Procedimento di Verifica di assoggettabilità a VIA ai sensi dell'art. 19
del D.Lgs. 152/2006 e ss. mm. e ii., relativa al progetto per la
realizzazione di

IMPIANTO DI DIGESTIONE ANAEROBICA PER IL TRATTAMENTO DELLA
FRAZIONE ORGANICA DEI RIFIUTI URBANI NEL COMUNE DI TERAMO

OSSERVAZIONI ALLE INTEGRAZIONI PRESENTATE
DA TE.AM. TERAMO AMBIENTE S.P.A.
A SEGUITO DEL GIUDIZIO CCR-VIA n° 4301 Del 18/07/2024

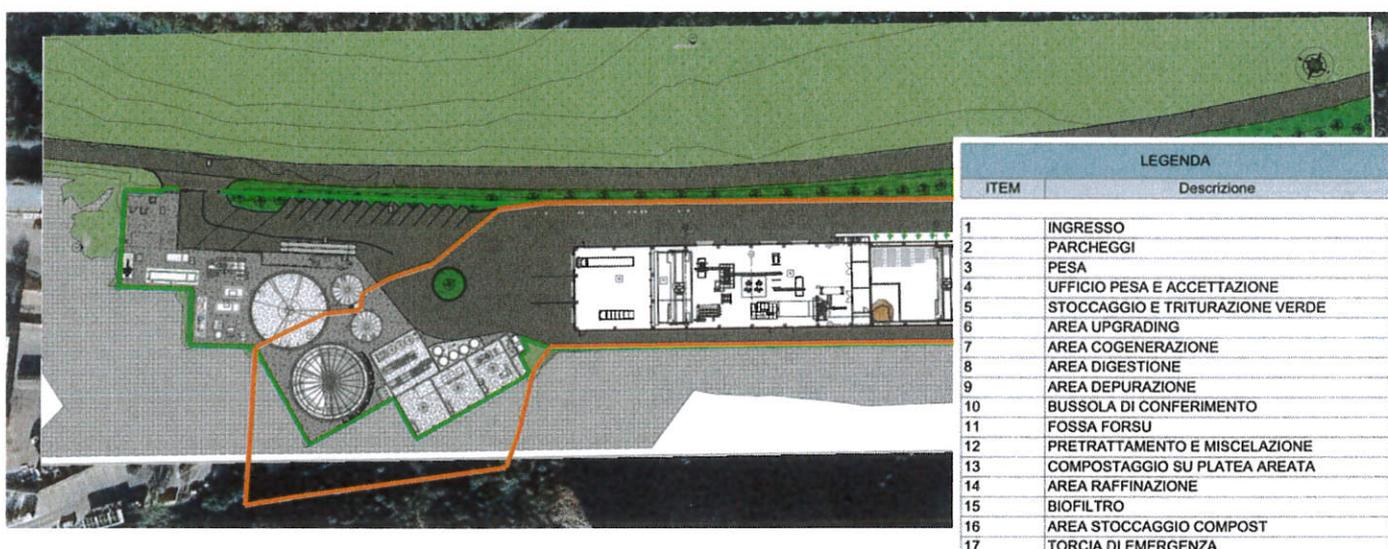
2. **Modifica anomala della Perimetrazione dell'Impianto:** Nella necessità di rispettare le distanze minime di 500 metri, la Società proponente **ha modificato la perimetrazione dell'impianto (*allegato_2_distanza_centri_abitati.pdf*) traslando e arretrando la recinzione di decine di metri, senza menzionare in alcun modo la modifica**, né la motivazione, che però appare palese: nonostante la "ricognizione" – come detto illegittima - del Centro abitato effettuata dal Comune di Teramo, la distanza di 500 m. non verrebbe comunque rispettata.

3. **Intere sezioni di impianto non sono più contenute all'interno del recinto.**
La nuova cartografia utilizzata per rispettare il buffer di 500 m. non è più coerente con la progettazione trasmessa in fase di avvio dell'iter autorizzativo, né con i documenti integrativi di settembre 2024 (Impatto veicolare, odorigeno, etc.), nello specifico:

Poiché tali documenti sono stati trasmessi dopo i chiarimenti sulla distanza in cui la recinzione è stata modificata, essi avrebbero già dovuto recepire tale modifica, ma ciò non è avvenuto. Certamente **tale incongruenza è dettata dal fatto che la modifica restituisce un marchio errore, per il quale intere sezioni dell'impianto non sono più ricomprese all'interno della recinzione(!), quali:**

- la pesa (3)
- l'ufficio pesa e accettazione (4)
- l'area di stoccaggio e triturazione del verde (5)
- l'area upgrading del gas (6)
- l'area di cogenerazione (7)
- l'area di digestione anaerobica (8)
- la torcia di emergenza (17)

Questo evidente e grossolano errore progettuale rende la proposta irrealistica e tecnicamente inaccettabile, in quanto va a compromettere in maniera sostanziale la coerenza funzionale dell'intero impianto, come si può chiaramente dedurre dalla successiva immagine esplicativa di confronto tra la precedente documentazione presentata e la nuova disposizione impiantistica:

Immagine 2 – Inserimento cartografico del nuovo perimetro (linea arancione) ricadente in area calanchiva (linea rossa)

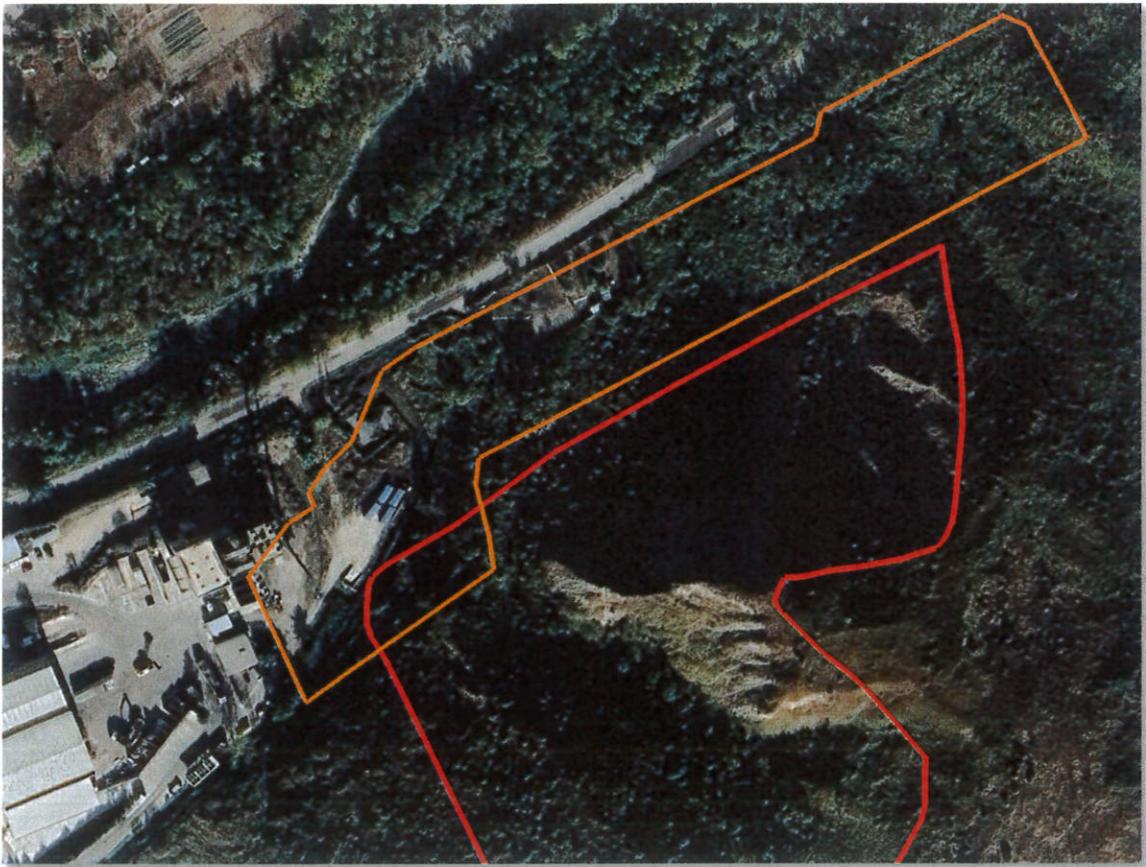
La modifica del perimetro dell'impianto proposta senza una evidente esplicitazione documentale, adottata col fine di ovviare al problema del mancato rispetto della distanza di 500 m. dal Centro abitato di Villa Pavone, ne determina invece uno probabilmente ancor più grave: la nuova area indicata **ricade in zone di inedificabilità totale, e massima pericolosità idrogeologica per la presenza di calanchi.**

L'immagine 3 che segue rappresenta una sovrapposizione della nuova recinzione presentata dalla Società proponente che va a sovrapporsi all'area del versante nord del calanco (delimitato in rosso), come rappresentato dalla cartografia del Geoportale della Regione Abruzzo.

L'estremità sud ovest dell'opera, dove è presente la maggiore concentrazione di apparecchiature tecnologiche funzionali alla produzione, ricade in area di pericolosità classificata come **Molto Alta - P3** – dal Piano di Assetto Idrogeologico (PAI) regionale poiché ricadente all'interno di un fronte calanchivo indicato con "STATO – Attivo".

Tale interferenza è in pieno contrasto con un **vincolo di TUTELA INTEGRALE previsto dal vigente PRGR** (pp. 504 e seguenti), come da stralcio che segue:

Immagine 4 - Stralcio ed elaborazione della planimetria "allegato_2_distanza centri abitati.pdf" presentata dalla Società proponente.

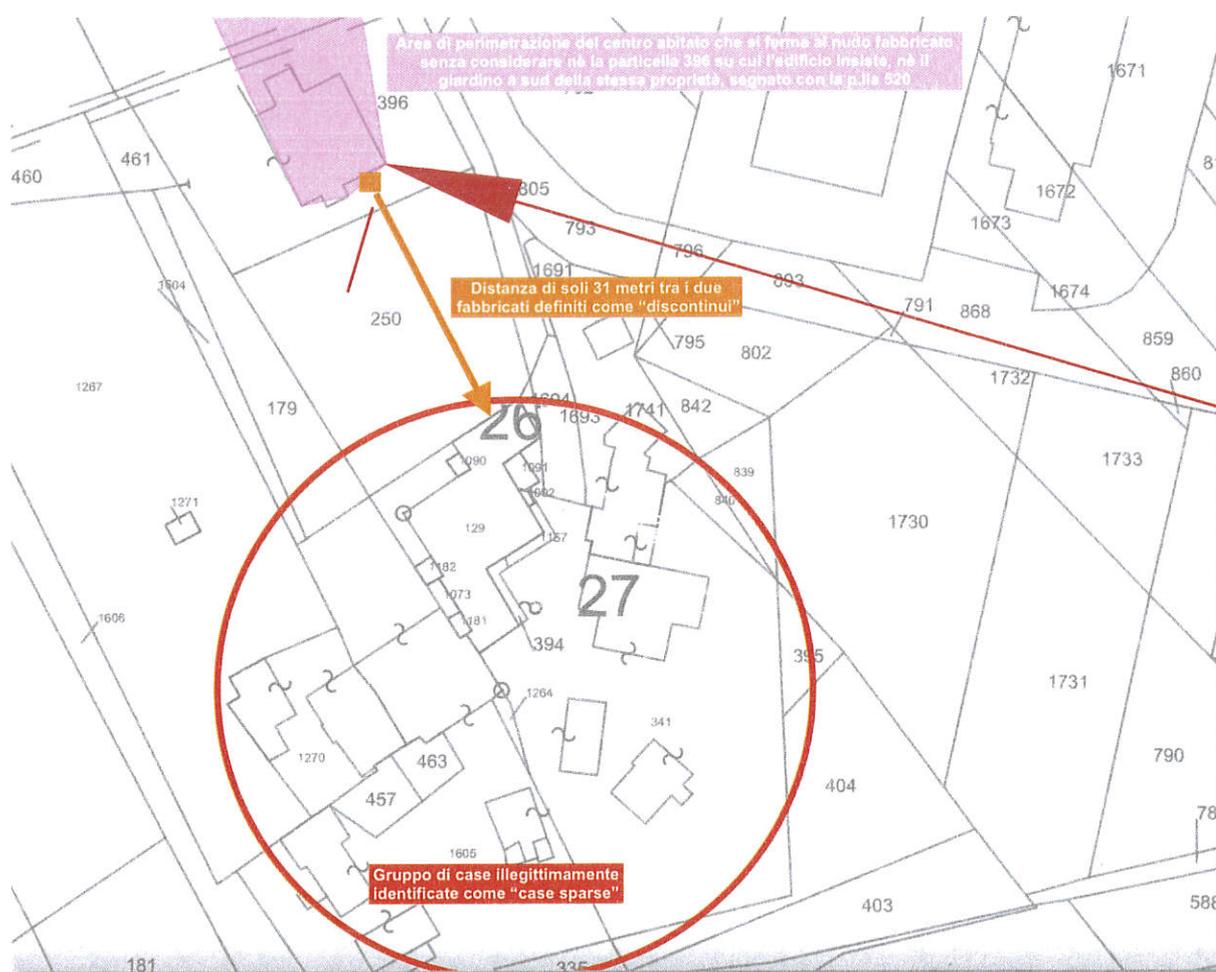
5. **“Case sparse” a soli 31 metri dal centro abitato:** Definire come “case sparse” edifici posti a soli 31 metri da quello che viene ri-parametrato come Centro abitato, e che sono abitazioni quindi servite dallo stesso acquedotto, rete elettrica, illuminazione pubblica e sottoservizi, rappresenta una grave distorsione della normativa. **Tale forzatura è resa**

ancor più evidente dal fatto che Il Comune di Teramo si trova nella necessità di affermare un vero e proprio paradosso: da in lato indica l'ultimo fabbricato a sud di Villa Pavone (lato Via G. Di Vittorio) come interno al perimetro del centro abitato, mentre dall'altro ne esclude la particella n. 396 su cui tale edificio insiste. In altre parole, l'abitante del fabbricato si trova oggi nell'assurda condizione per cui le mura della sua abitazione sono classificate come centro abitato, mentre il giardino, l'ingresso di casa, la recinzione della proprietà, rientrano nelle "case sparse". E' del tutto evidente di come tali esclusioni sembrerebbero progettate per creare una discontinuità fittizia, poiché già solo inserendo tali pertinenze nella perimetrazione del centro abitato, di nuovo l'impianto della Società proponente risulterebbe essere a meno di 500 m. causando il conseguente rigetto del progetto.

L'immagine che segue intende chiarire visivamente tali illegittimità: si indica la particella 396 all'esterno del centro abitato e, come case sparse, un gruppo di abitazioni distanti appena 31 mt. da quella che è l'ultima ricompresa nel perimetro, come se si trattasse di edifici di campagna, isolati, distanti da sottoservizi e quant'altro tipico di una condizione di isolamento. A soli 31 mt...!
